## **LOKACIJSKA PREVERITEV ZA VODNO INFRASTRUKTURO, NAMENJENO ODPRAVI POSLEDIC POPLAV IN PLAZOV V ODLOKU O OBČINSKEM PROSTORSKEM NAČRTU OBČINE RAZKRIŽJE**

### **STALIŠČA DO PRIPOMB IN PREDLOGOV**

**podanih v času javne razgrnitve Elaborata lokacijske preveritve za vodno infrastrukturo,  
namenjeno odpravi posledic poplav in plazov  
v Odloku o občinskem prostorskem načrtu Občine Razkrižje**

Grafični prikaz: potek nasipa oz. zidu po stališčih do pripomb (DGD situacija)

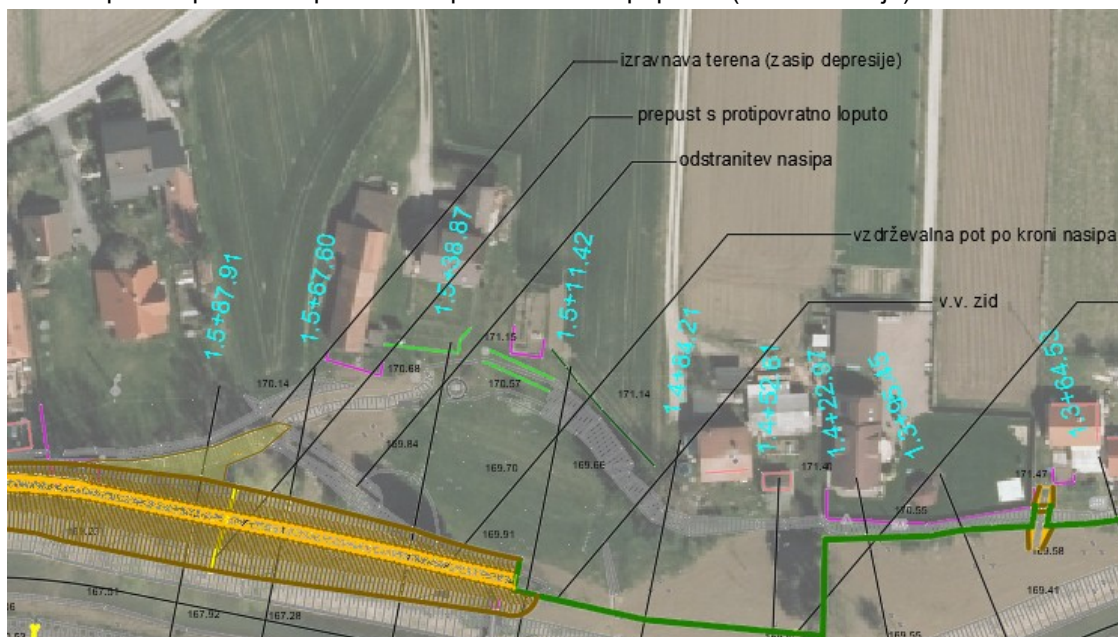
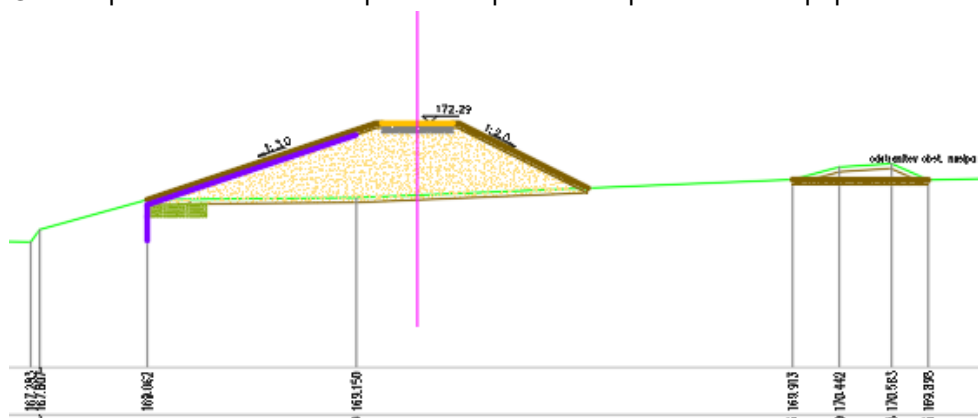
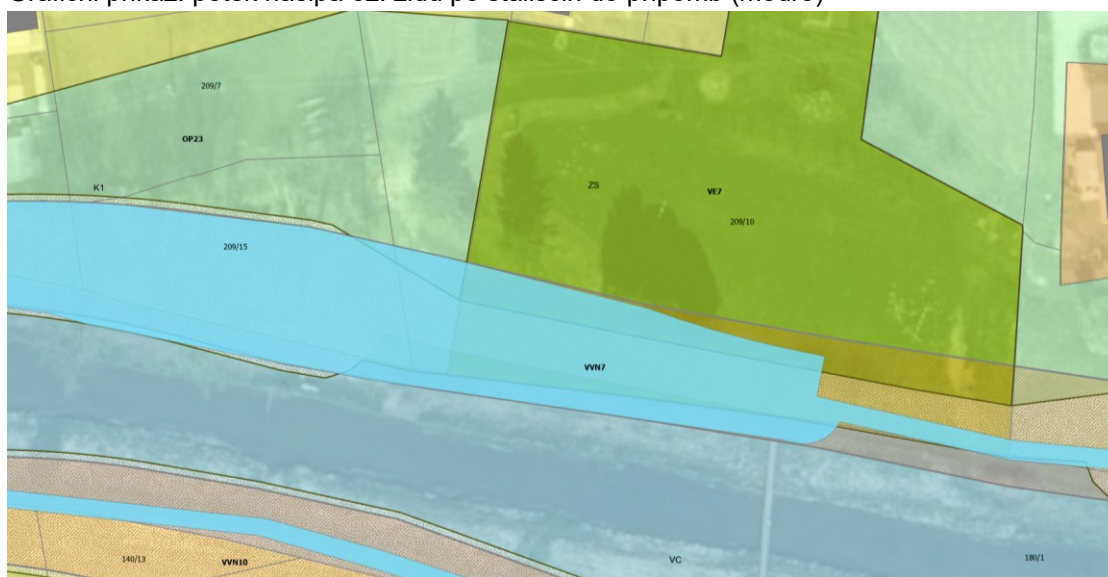
Lastnik parcel, ki sta predmet pripombe, predlaga, da se gorvodno od brvi načrtovan v.v. zid spremeni v nasip tako, da se nadviša obstoječ nasip, morebitna nastala depresija pa zasuje in izravna z obstoječim igriščem.

##### Stališče 1: Pripomba se upošteva.

Predvidi se odstranitev obstoječega nasipa in izvedba novega od brvi gorvodno (razvidno iz grafičnega prikaza). Morebitna nastala depresija se zasuje in izravna z okoliškim terenom. Za odvod notranjih voda je predviden prepust z nepovratnim ventilom.

Grafični prikaz: potek nasipa oz. zidu po stališčih do pripomb (DGD situacija)

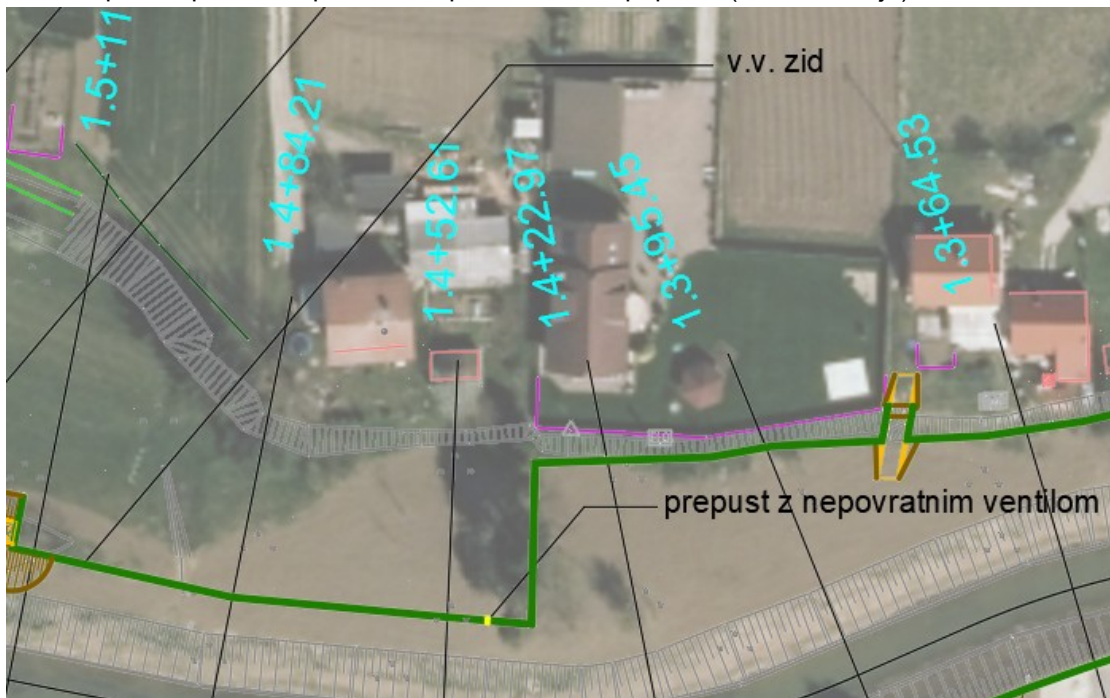
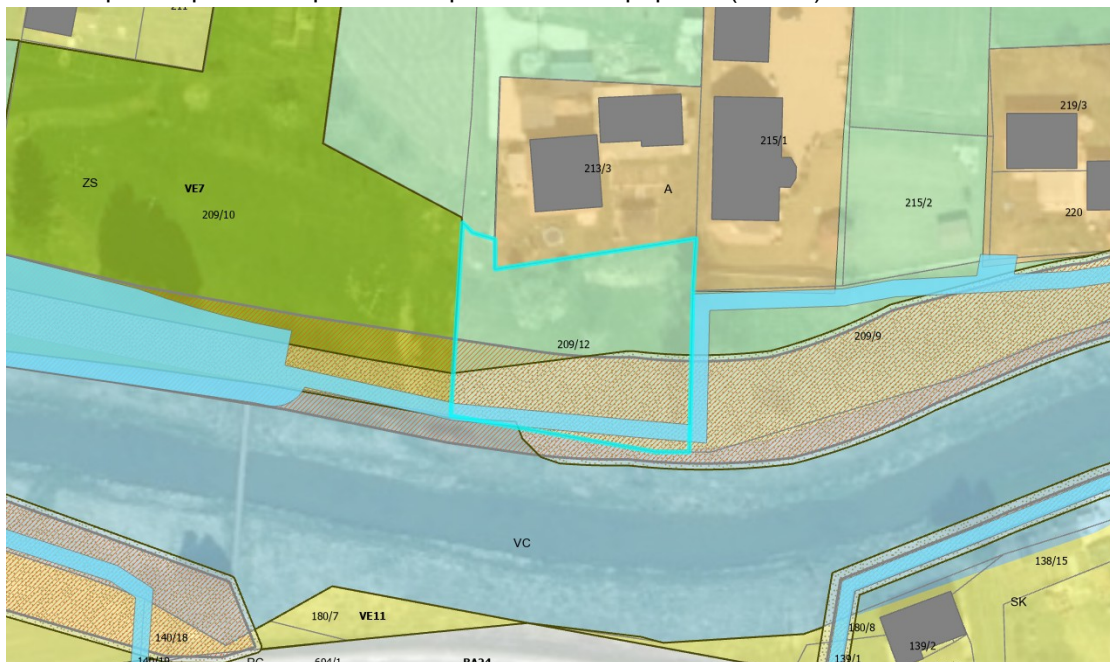
- 2.1 Na parceli, ki je predmet pripombe, je predvidena izvedba visokovodnega nasipa ob reki Ščavnici. Pripombodajalec predlaga, da se nasip na parceli izvede v betonski obliki, tik za robom brežine reke Ščavnice. S tem bi se v največji možni meri zagotovila nadaljnja namenska raba parcele.
- 2.2 Pripombodajalec predlaga, da se morebitno nastalo depresijo zasuje in teren izravna.
- 2.3 Pripombodajalec predlaga, da se ob obstoječem jarku vgradi prepust, da ne bi prišlo do zastajanja vode.

- 2.1 Pripombo se upošteva, zaradi želje lastnika območja umestitve visokovodnega nasipa oz. zidu. Predvidi se v.v. zid tik ob robu brežine. Ob tem je treba poudariti, da je umestitev v.v. zidu manj primeren ukrep z vidika podobe obravnavanega prostora na celotni potezi ukrepov za zagotavljanje večje poplavne varnosti območja občine Razkrižje. Umestitve zidov so v projektni dokumentaciji, ki je del spremljajočega gradiva (str\_pod) predlagane izjemoma, in sicer zaradi zmanjšanja poseganja v območje varstva narave (zavarovana območja, območja Natura 2000 in posebna ohranitvena območja) in na mesta, kjer za izgradnjo nasipa ni dovolj prostora. V postopku priprave projektne dokumentacije in izvedbe lokacijske preveritve se je izkazalo, da gradnji nasipa nasprotujejo lastniki nekaterih zemljišč, oz. da predlagajo izvedbo v.v. zidu namesto nasipa, saj to pomeni

- 2.2 Morebitna nastala depresija se zasuje in izravna z okoliškim terenom.
- 2.3 Za odvodnjo notranjih voda se predvidi prepust z nepovratnim ventilom.

Grafični prikaz: potek zidu po stališčih do pripomb (DGD situacija)

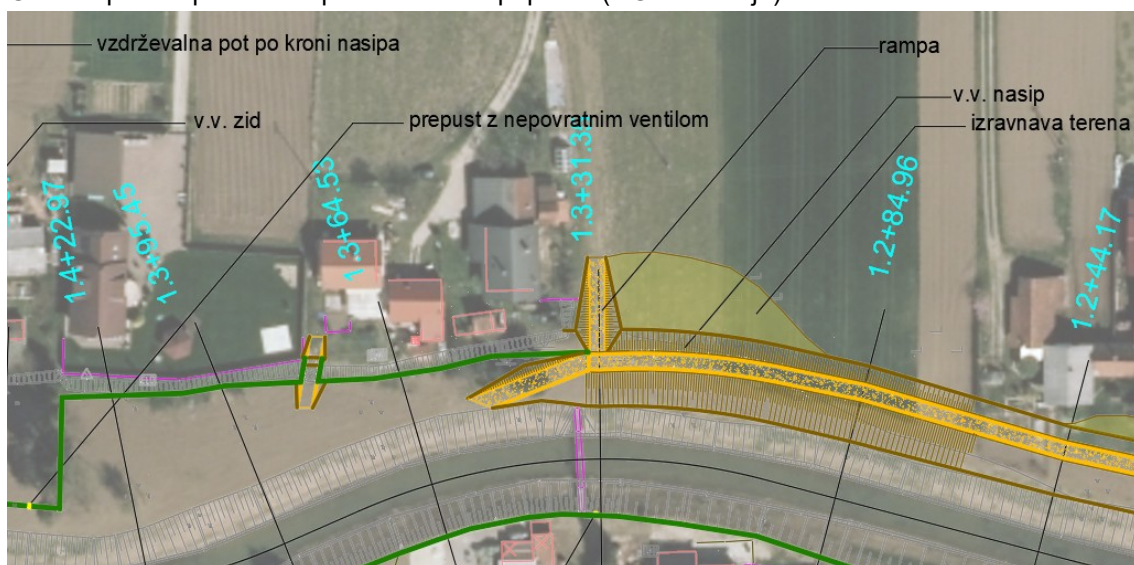
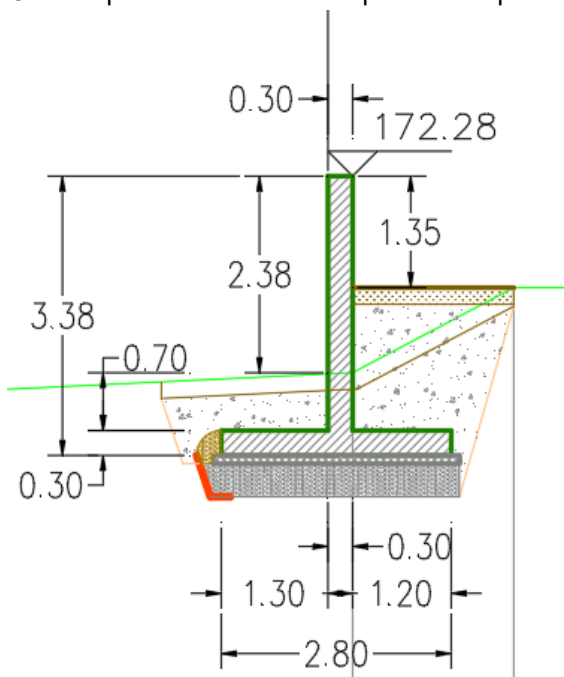
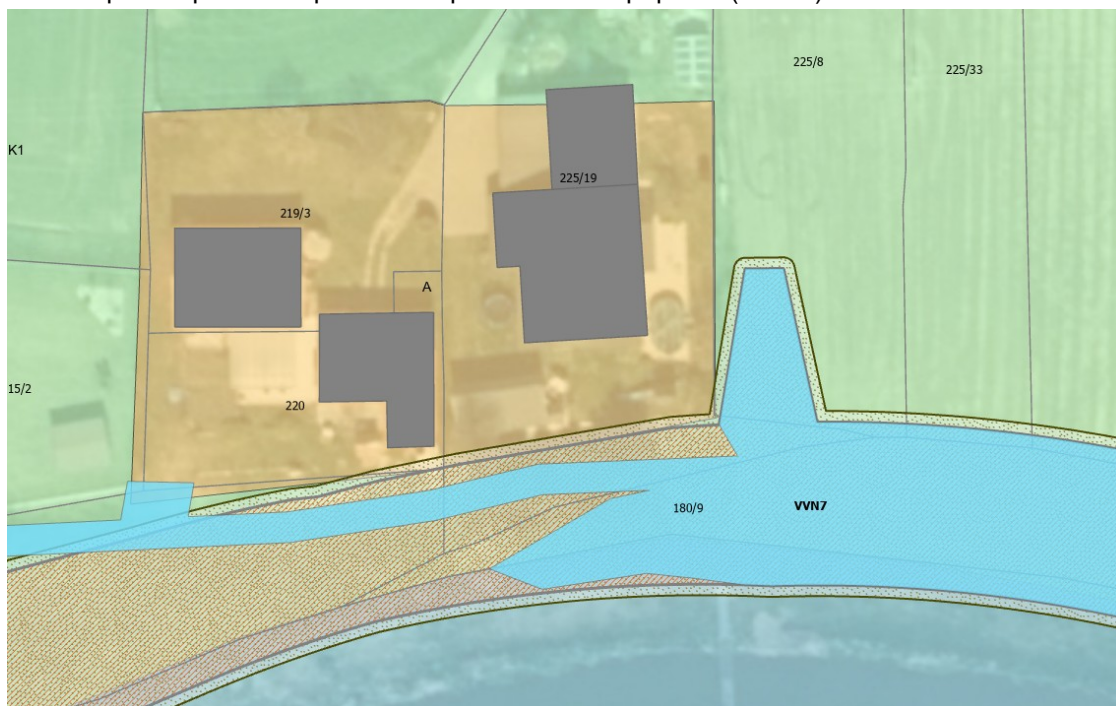
Pripombodajalec predlaga, da se gorvodno ob Ščavnici v.v. nasip priključi na v.v. zid ob robu terase, tako, da del zemljišča ostane poplavnega, nadalje pa se v.v. zid nadaljuje po robu terase na sosednjih zemljiščih in pred obstoječim jarkom prečno priključi na v.v. zid na sosednjem zemljišču.

Namesto v.v. nasipa je predviden visokovodni zid ob visoki terasi. Depresijo med predvidenim zidom in terenom se izravna. Ker je zid višji od 1,20m, ograja ni potrebna.

Grafični prikaz: potek nasipa oz. zidu po stališčih do pripomb (DGD situacija)

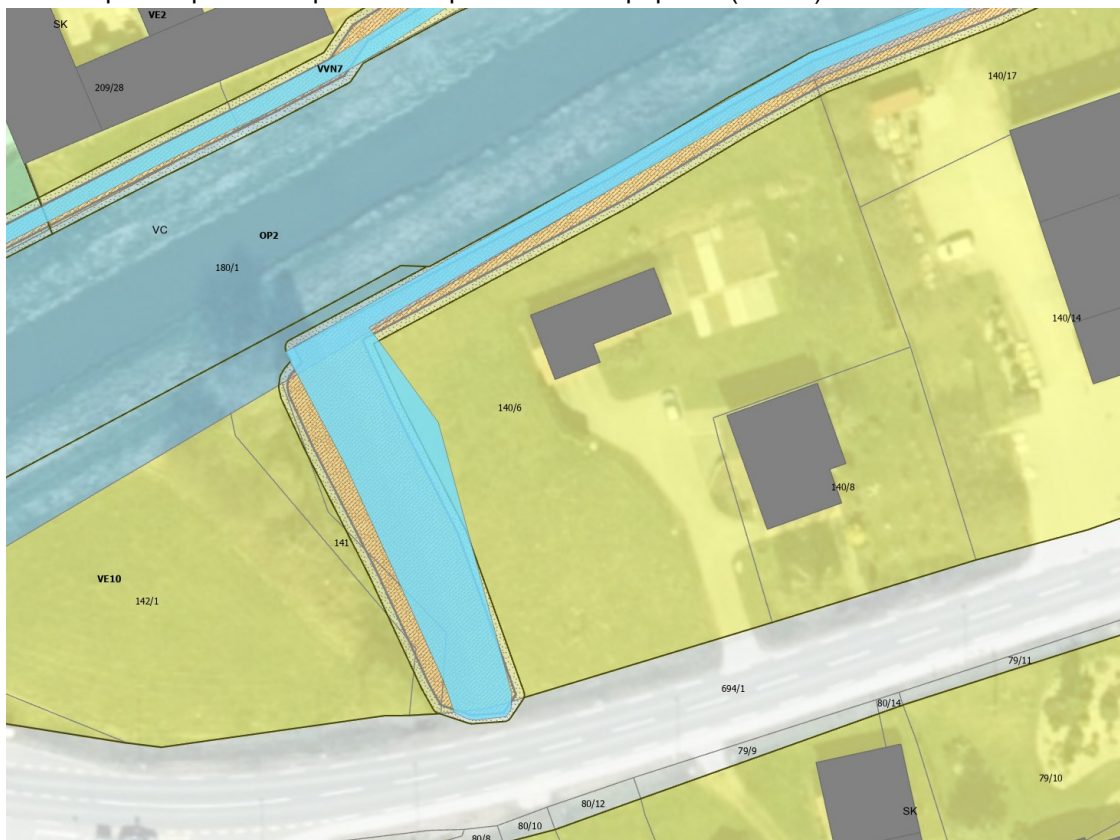
- 4.1 Pripombodajalec načeloma predlagani rešitvi ne nasprotuje. Glede predvidene izgradnje nasipa ob potoku, ob parc. št. 140/6 in 140/8 predlaga, da le-ta poteka tako, da ne bo potreben posek – odstranitev smrek, ki sedaj služijo kot dobra vetrna pregrada in ščit parcel oz. objektov na njih.
- 4.2 Pripombodajalec predlaga, da se v prihodnje čisti in vzdržuje struga in nabrežje celotnega potoka, ne le dela na drugi strani državne ceste.
- 4.3 Meteorne in druge vode iz parcel na nasprotni strani državne ceste se naj speljejo po tej strani v kanal - izpust v Ščavnico, ne pa v jarek ob parc. 140/17, 140/14 in parc. št. 140/15, 140/16, kot je to sedaj. S tem odpade potreba po izgradnji nasipa ob teh parcelah. Podroben opis vseh problemov in predlogov rešitev je bil že podan pisno dne 26. 5. 2024.

- 4.1 Visokovodna zaščita z zidom je predvidena od križa in brvi do povratnega nasipa ob potoku na gorvodnem odseku. Izvedba nasipa ob pritoku Ščavnice se predvidi z dograditvijo obstoječega nasipa tako, da se ohranja smreke. Za odvod notranjih voda sta na tem odseku predvidena dva prepusta z nepovratnim ventilom.

- 4.3 Rešitve za urejanje odvajanja zalednih voda na predlaganem odseku se opisno vključi v projekt na način, da je ob izvajanju del potrebno očistiti obstoječe jarke in potok pri križu in brvi, uredijo prepusti in voda odvede do potoka in Ščavnice ter brv dvigne na novo stanje. Ureditvev oz. prestavitvev jarka se vključi v poročilo in popisu del. Problem odvodnje zalednih voda pa je veliko širši, kot ga je mogoče reševati z načrtovano vodno infrastrukturo. Problem zalednih voda je namreč večplasten in je posledica konfiguracije

Grafični prikaz: potek nasipa oz. zidu po stališčih do pripomb (modro)

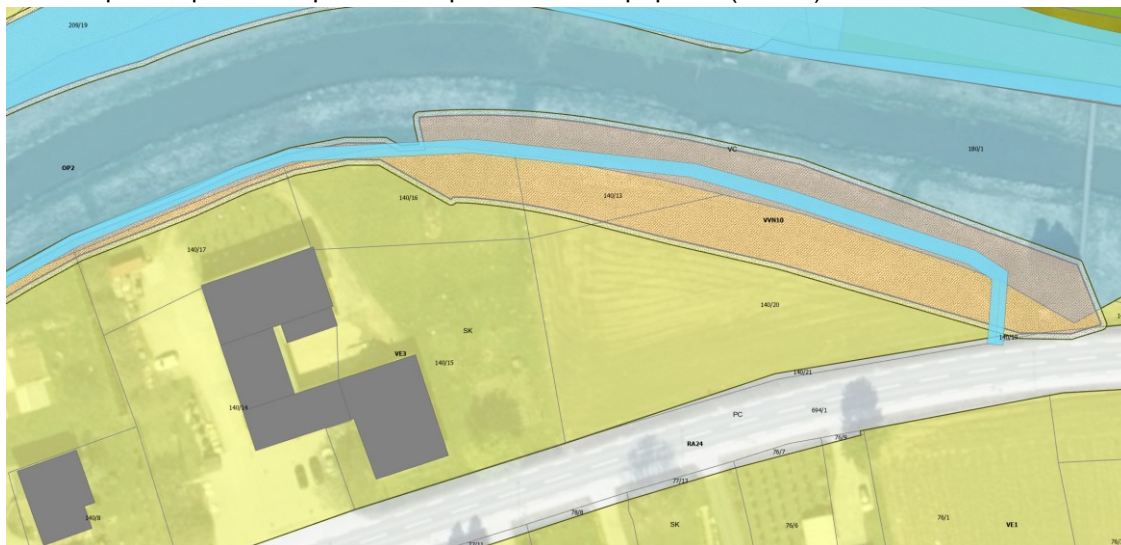
Na parceli 140/13 in 140/20, obe k.o. Veščica je predviden zemeljski nasip. Glede na to, da je parcela 140/20 gradbena parcela, pripombodajalec predlaga izvedbo betonskega zidu, saj bi z zemeljskim nasipom na parceli 140/20 zmanjšali območje stavbnih zemljišč.

Na območju se predvidi izvedba v.v. zidu in prepusta z nepovratnim ventilom za odvodnjo notranjih voda. Ob tem je treba poudariti, da je umestitev v.v. zidu manj primeren ukrep z vidika podobe obravnavanega prostora na celotni potezi ukrepov za zagotavljanje večje poplavne varnosti območja občine Razkrižje. Umestitve zidov so v projektni dokumentaciji, ki je del spremljajočega gradiva (str\_pod) predlagane izjemoma, in sicer zaradi zmanjšanja poseganja v območje varstva narave (zavarovana območja, območja Natura 2000 in posebna ohranitvena območja) in na mesta, kjer za izgradnjo nasipa ni dovolj prostora. V postopku priprave projektne dokumentacije in izvedbe lokacijske preveritve se je izkazalo, da gradnji nasipa nasprotujejo lastniki nekaterih zemljišč, oz. da predlagajo izvedbo v.v. zidu namesto nasipa, saj to pomeni manjšo zasedbo prostora. Tem predlogom se je projektna dokumentacija prilagodila, v kolikor je bilo to mogoče, območje lokacijske preveritve pa se zaradi pripomb lastnikov načeloma ni zmanjšalo, pri čemer se v aktu dopušča tako izgradnja zidu kot tudi izvedba nasipa, kar bo omogočalo večjo fleksibilnost v času gradnje.

Grafični prikaz: potek nasipa oz. zidu po stališčih do pripomb (modro)

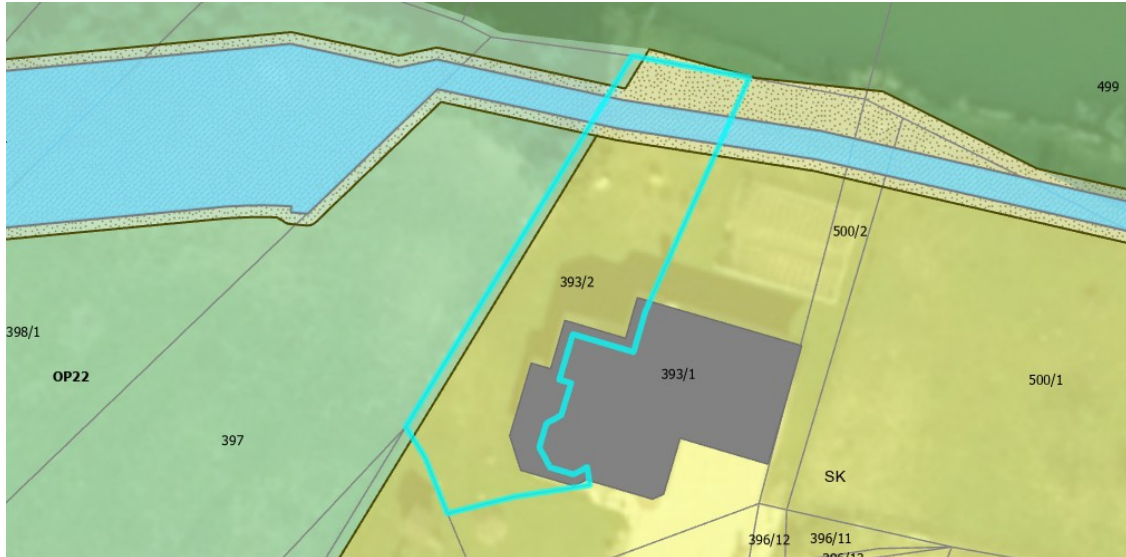
- 8.1 Pripombodajalec je izrazil pomisleke glede višine v.v. zidu in dostopa ter tehnične izvedbe rešitev, saj je prostora malo. Pripombodajalec ne dopušča, da bi izvajalec kakorkoli posegal ali dostopal preko njihovega zemljišča;
- 8.2 Pripombodajalec ne potrebuje dostopa do vode po realizaciji visokovodnega zidu, saj obravnavani del zemljišča za lastnika ne bo več uporaben in zanj ne predstavlja gospodujoče vrednosti, zato predlaga, da se ga po dokončni izvedbi odmeri in odkupi;
- 8.3 Pripombodajalec predlaga maksimalno višino visokovodnega zidu 1,5 m od obstoječega terena;
- 8.4 Pripombodajalec predlaga, da se obstoječe urejeno meteorno odvajanje voda v mrtvico upošteva, ohrani in varuje.

- 8.1 Izvajalec bo gradnjo prilagodil na način, da ne bo posegal na obravnavane parcele.
- 8.2 Pripombodajalcu je bil celoten postopek graditve pojasnjen, vključno z aktivnostmi, ki bodo sledile po izgradnji vodne infrastrukture. V kolikor bo za visokovodnim zidom ostala površina zemljišča in do njega ne bo omogočen dostop, je mogoče investitorju predložiti vlogo za odkup zemljišča.

- 8.3 Na temelju usklajevanj je bil med pripombodajalcem in projektom dosežen dogovor glede v projektu predlagane višine v.v. zidu. Pripombodajalec je to potrdil po e-pošti dne 12.02.2025 in tudi ne želi imeti steklenega zgornjega dela zidu.
- 8.4 Iztoki meteornih voda se ohranjajo, predvidena je montaža nepovratnih ventilov.

Grafični prikaz: potek nasipa oz. zidu po stališčih do pripomb (DGD situacija)

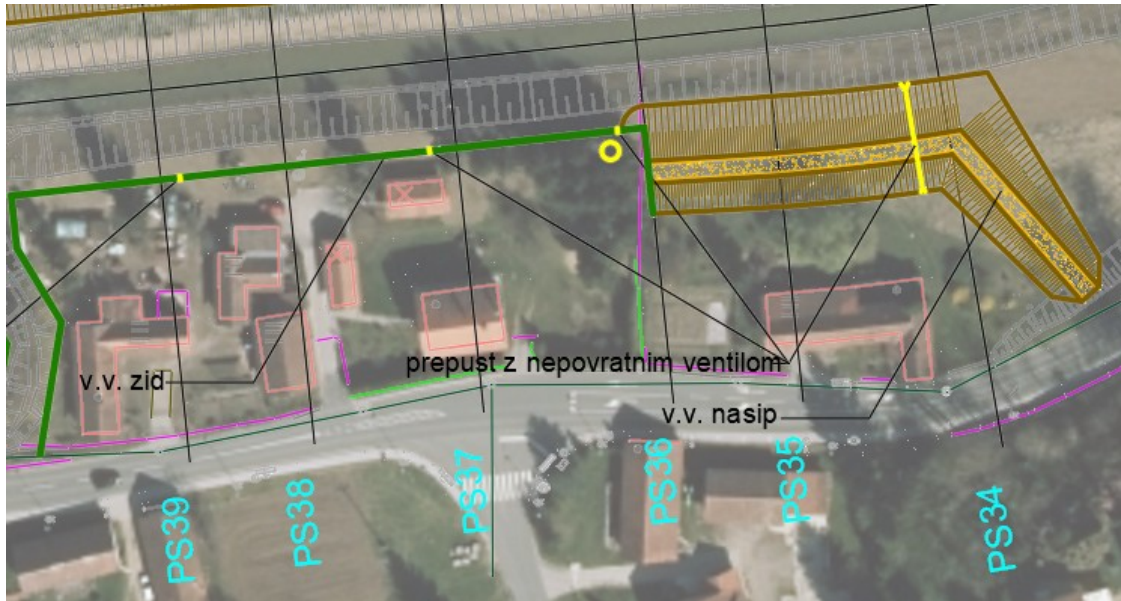
- 12.1 Pripombodajalec predlaga, da se prepust s protipoplavno loputo locira na nižje ležečem delu zemljišča oz. najbolje na obeh straneh zemljišča.
- 12.2 Pripombodajalec predlaga postavitve jaška, ki bo v primeru visoke vode omogočal prečrpavanje vode.

- 12.1 Prepust se locira na najnižji točki terena, ob čemer se lokacija prilagodi dejanskemu stanju na terenu.
- 12.2 Predvidi se jašek, v katerega bo pripombodajalec lahko dal črpalko za eventuelno prečrpavanje notranjih voda v primeru visoke vode Ščavnice, ko ne bo možen težnostni odvod.
